Dotaz dodavatele: (20.06.2023 11:17:05)

zábradlí kompozitní - madlo, dvě vodorovné výplně, výška 1,1m m 15

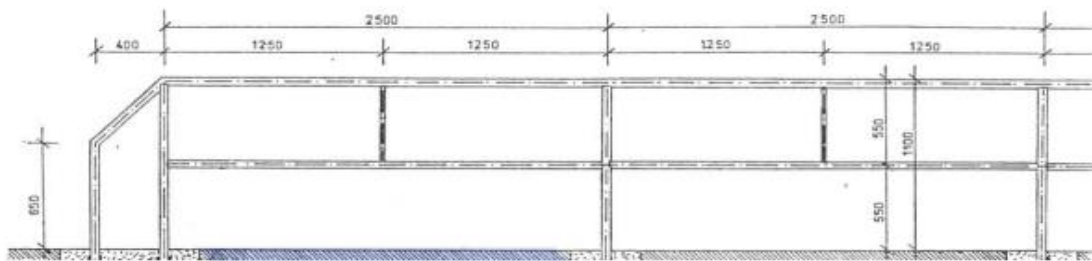
prosím o upřesnění položky:

Jedná se o standardní silniční (dopravně bezpečnostní) zábradlí dle TP 186. Výška horního povrchu zábradlí nad pochůzným nebo pojízdným povrchem musí být nejméně 1,10m. Projektem stanovené úseky zábradlí tvoří vodící linii pro nevidomé, proto musí být zábradlí doplněno o zarážku pro slepeckou hůl.
